改　善　箇　所　説　明　図

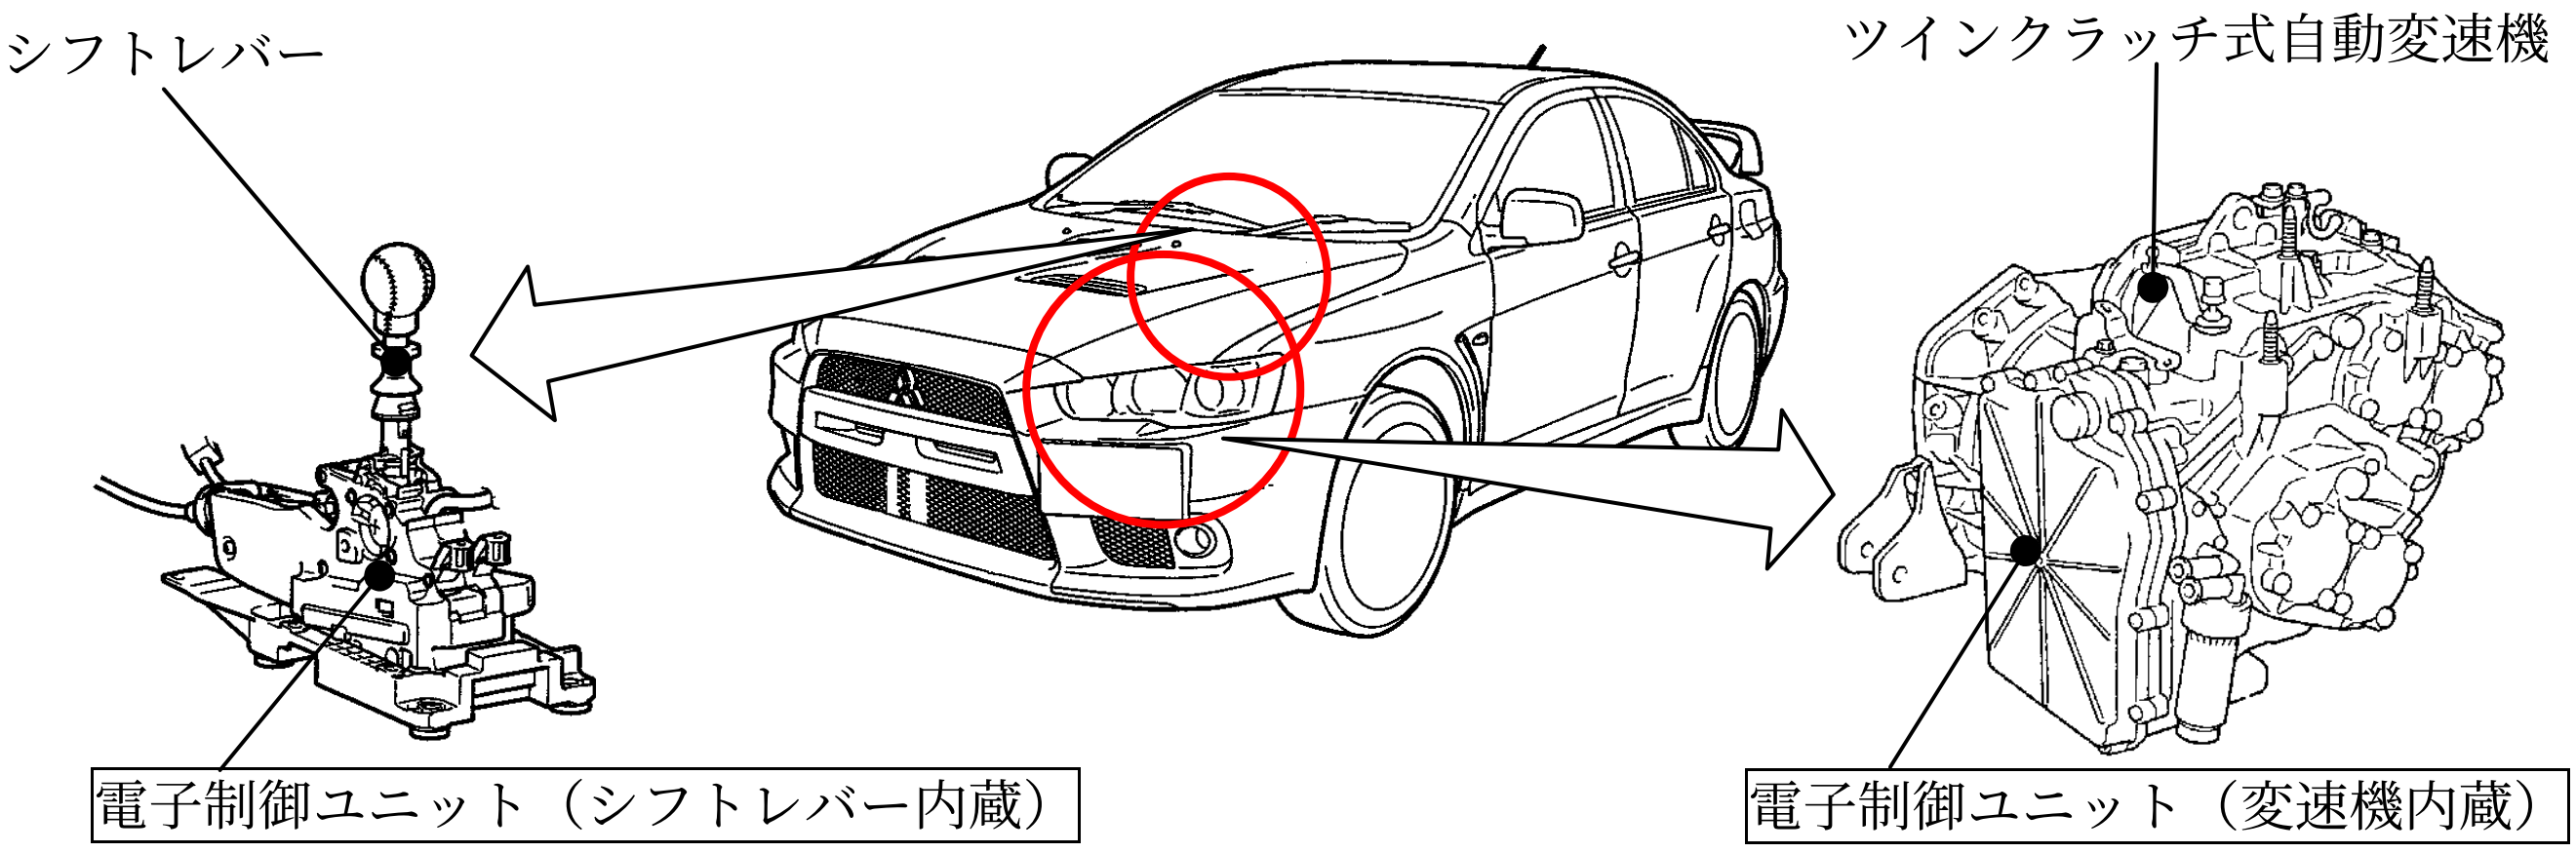
ツインクラッチ式自動変速機において、シフトレバーをＲレンジ（後退位置）に操作した場合に、後退用ギヤが噛み合わないときがある。この状態において、シフト位置表示がＲ（後退位置）と表示されるため、運転者はこの状態を認識できず、前下がりの坂道において車両が前進するおそれや、アクセルペダルを踏み続けている間に後退用ギヤが自動的に噛み合うと、急に後退するおそれがある。

シフト位置表示	後退位置警告ブザー放鳴周期
<u>改善前</u>	Ｒ表示点灯  シフトレバー部  インフォメーション ディスプレイ部	
<u>改善後</u>	Ｒ表示点滅  シフトレバー部  インフォメーション ディスプレイ部

全車両、電子制御ユニットのプログラムを変更し、後退用ギヤが噛み合っていないときは、シフト位置表示を点灯から点滅に、また、後退位置警告ブザーの間隔を通常より短い間隔に変えることにより、運転者に警報を発するようにする。また、後退用ギヤが噛み合わない場合があることについて、使用者に取扱い上の注意喚起をするとともに、取扱説明書を変更し、周知を図る。
